Oggetto: **Procedura di verifica (screening) di competenza comunale relativa al progetto denominato: “Incremento dei posti auto Parcheggio di Via della Salute, 12 Bologna (BO)”, sito in Comuni di Bologna.**

Proponente: Società GISAPS Srl - Via della Salute, 18/4 – Bologna.

**Trasmissione integrazioni volontarie.**

Foto 1 – Alberature perimetrali

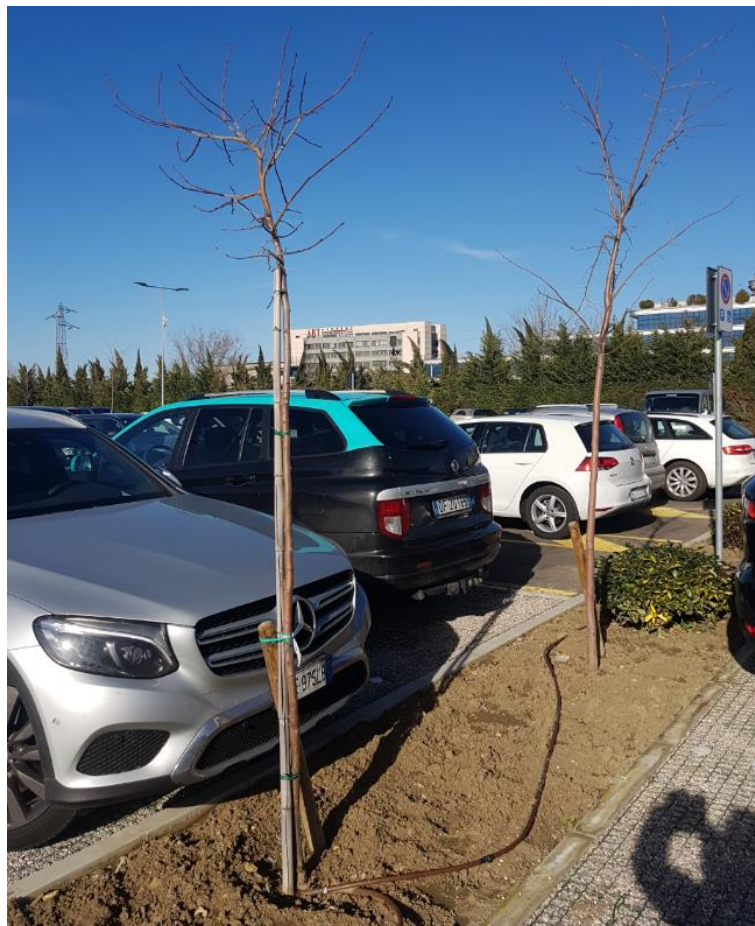
- 1. Il progetto di ampliamento si basa su quello di cui alla SCIA PG. 9572/2016 e successive modifiche ed integrazioni che prevedeva l'impermeabilizzazione di un'area agricola per la realizzazione di un parcheggio per 220 auto completamente automatizzato senza presenza continua di personale. Il progetto di ampliamento prevede la realizzazione complessiva di 325 stalli e la possibilità di arrivare ad un massimo di 500 veicoli per soste prolungate lungo i corselli asfaltati. Si prende atto della trasformazione già operata come precedentemente legittimata dall'Amministrazione comunale, rilevando tuttavia che lo stato di fatto documentato nella Tavola a05 risulta essere diverso da quello della Tavola a08. Inoltre dalla documentazione fotografica fornita, l'area non risulta essere stata piantumata (dovrebbero essere presenti n. 39 alberi fra Frassini ed Acero Campestre) come dalla documentazione relativa allo stato di fatto. Si chiede pertanto di verificare e documentare lo stato effettivo delle realizzazioni rispetto a quanto previsto.*

Per quanto riguarda le alberature l’area parcheggio è stata oggetto di piantumazione di alberi. Nel parcheggio, allo stato attuale, oltre alle alberature già presenti sul perimetro sono state messe a dimora 39 nuove alberature (con sistema di irrigazione) ed alcune siepi di *Alaëagnus x ebbingei*.

La localizzazione delle alberature risponde a quanto documentato nella tavola dello stato di fatto. Le seguenti fotografie documentano la presenza delle citate piantumazioni.

# SEZIONE A - VASCA DI LAMINAZIONE 1:50

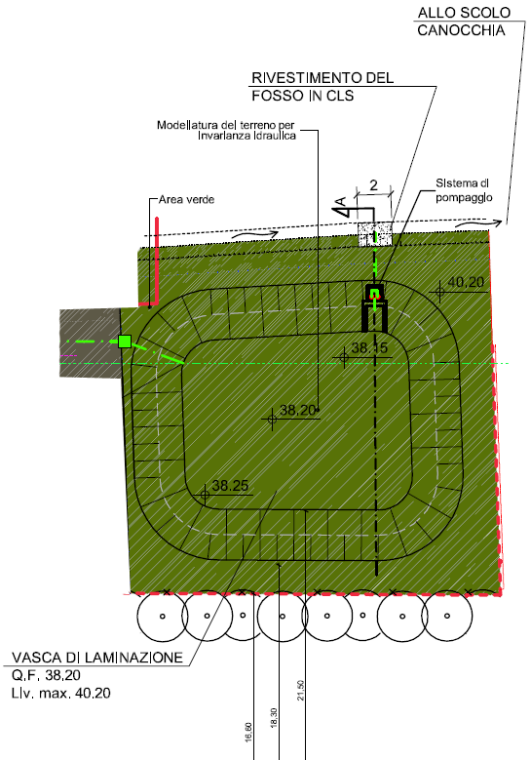
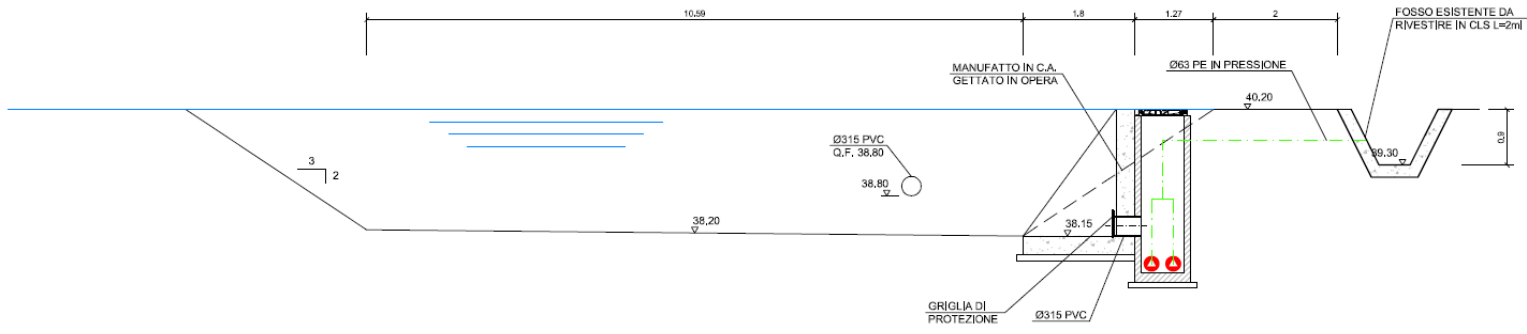
2. *Il progetto si sviluppa per un'area di 9.275 m<sup>2</sup> soggetta interamente al controllo degli apporti d'acqua nel territorio di pianura (art.20 Norme PSAI T. Samoggia), su cui sono prescritti volumi di laminazione non inferiori a 500 m<sup>3</sup>/ha di Superficie Territoriale da cui sono escluse, nel conteggio del volume complessivo dei sistemi di raccolta, le superfici territoriali permeabili destinate a parco o a verde compatto e quelle destinate alla realizzazione di sistemi di raccolta a cielo aperto. Tenuto conto delle Norme vigenti, a meno di diverso parere dell'Autorità idraulica, si chiede l'adeguamento del progetto all'art.20 Norme PSAI torrente Samoggia per l'intera Superficie Territoriale del parcheggio.*

Rispetto a quanto presentato in precedenza, il volume della vasca di laminazione di progetto sarà riadeguato ed ampliato in modo tale da escludere dal conteggio le sole superfici di verde compatto, considerando quindi nel calcolo al 100% tutte le superfici sia asfaltate, sia sistemate in stabilizzato (escludendo dal calcolo, oltre al verde compatto, soltanto la porzione di area, in rosa nella planimetria delle superfici allegata alla relazione idraulica, già asfaltata e allacciata alla fognatura di via della Salute con regolare autorizzazione di Hera).

Il volume di laminazione è stato quindi dimensionato nella misura di 500 mc/ha, sulla somma delle seguenti superfici (sempre visibili nella planimetria delle superfici allegata alla relazione idraulica):

- Area in stabilizzato dopo i lavori che era a verde in precedenza (4870 mq);
- Area in stabilizzato dopo i lavori che era in stabilizzato prima della realizzazione dei lavori (1175 mq);
- Area in asfalto dopo la realizzazione dei lavori e a verde prima della realizzazione dei lavori (2090 mq).

Il calcolo del nuovo volume di laminazione sarà il seguente:

$$V = (4870 + 2090 + 1175) \text{ mq} / 10000 \text{ mq/ha} \times 500 \text{ mc/ha} = 406 \text{ mc}$$

Il volume è stato ricavato ampliando in pianta la vasca precedentemente prevista, approfondendola, (altezza media 2 metri) e diminuendo la pendenza delle sponde a 2/3.
